SERVICE INFO – INA 0108

Rješenje za buku u području pogona pomoćnih agregata

Modeli: Opel/Vauxhall
Astra H, Signum, Vectra C, Zafira B

Motori: Z18XER

Slika 1: Zamjena krute remenice sa remenicom slobodnog hoda alternatora

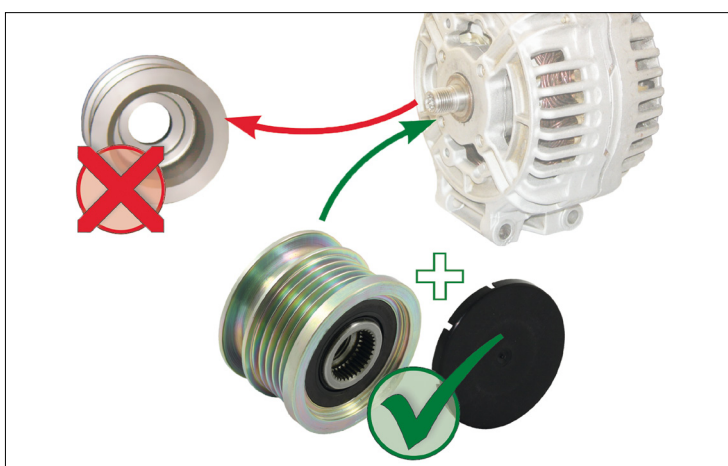
Zbog intenzivnih vibracija više kanalnog V remena, moguće je očekivati jaku buku kod gore navedenih vozila sa krutom remenicom alternatora.

Kao tehničko rješenje, Schaeffler Automotive Aftermarket isporučuje remenicu slobodnog hoda alternatora za ova vozila. Ona smanjuje dinamičko opterećenje na pogon pomoćnih agregata i time sprječava širenje buke.

Schaeffler Automotive Aftermarket preporuča da se za izložena vozila pregradi sustav na remenicu slobodnog hoda Kat.Br. 535 0143 10.
Napomena: Ključno je da se poštuju uputstva za ugradnju!
